品質異常改善通知書

不具合整理No. 47F-03-003

仕様番号 QH-SC190-LB0096-A
品名 セルコンジュゲ'ンザ'IA1
ロットNo 160203-1R-005, 160204-1S-006
対象数量 31,500シート (160203-1R-01~05, 160204-1S-01~16)
不具合内容及び確認内容
160203-1R-005: コーティング後の検査にて、線状の盛り上がりが確認された。発生5/60枚 (8.33%)
プレス品 160204-1S-006を確認し、ヒゲバリ発生を確認。発生10/150枚 (6.66%)
異常品の暫定処理 確認中

写真・図

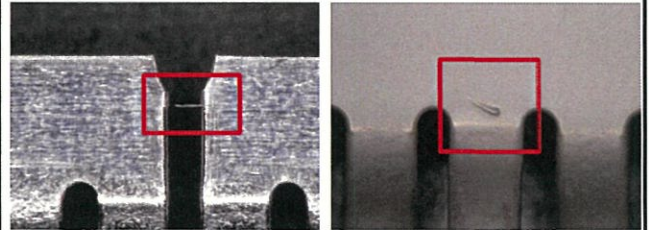
異物発生

食い付き部位置の部分のポンタ側の面取り量が少く
スクラップモンゴまわ

ポンタの加工図面に面取り量の指示がなかった

・シートカットポンタの食い付き側の面取り
加工の追加
・図面に面取り量の指示追加
・面取り量の土着策え確認方法確立
ゲージによる確認
